Č.j.: KRPH-329-172/Čj-2013-051006

Věc: Vyjádření k projektové dokumentaci pro stavební řízení

Dle předložené žádosti se jedná o návrh stavby v rámci akce: „II/325 Rudník – oprava opěrné zdi a svahu – povodňové škody“. Projektová dokumentace je předložena včetně návrhu dopravně inženýrského opatření v průběhu realizace záměru.

příloha č.1

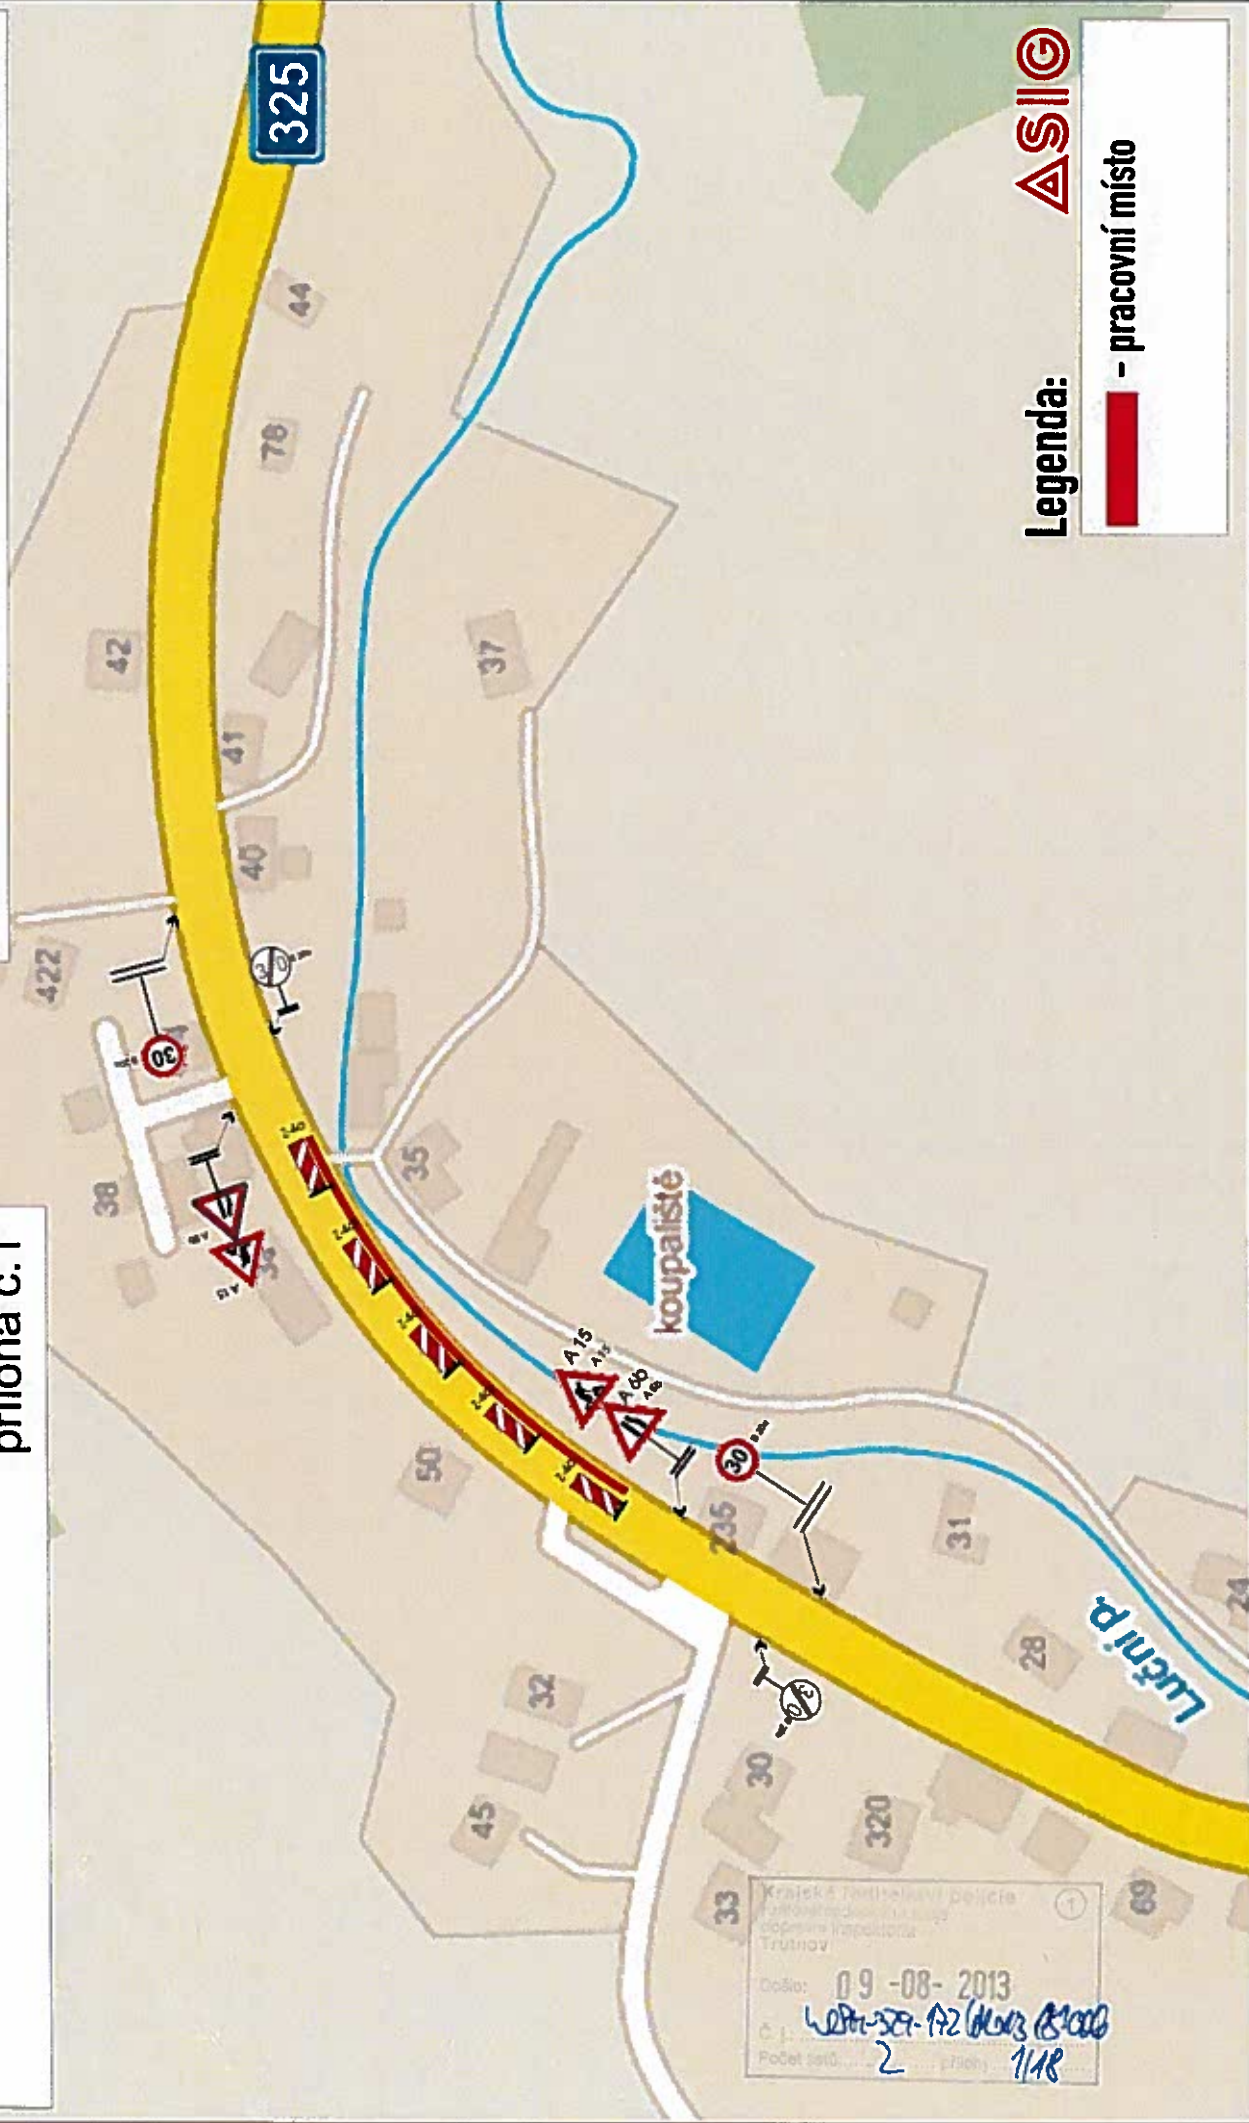
Ve fázi omezení a značení dle přílohy č. 1 požadujeme zachování dvou jízdních pruhů o šířce min. 2,75, viz schéma B/4 TP66 - „Zásady pro označování pracovních míst na pozemních komunikacích“. V dalších fázích pak pro oba úseky v případě nemožnosti zajištění rozhledu podél celého úseku pracovního místa, případně při opakovaném vzniku dopravních komplikací z hlediska plynulosti dopravy, zajistí zhotovitel řízení provozu pomocí provizorního světelného signalizačního zařízení, umístěného dle schéma B/6 TP66 - „Zásady pro označování pracovních míst na pozemních komunikacích“. Do doby umístění provizorní signalizace zajistí zhotovitel obnovení plynulosti dopravy pomocí náležitě poučených osob. Toto řízení provozu poučenými pracovníky zhotovitele bude realizováno i v případě krátkodobých dopravních komplikací.
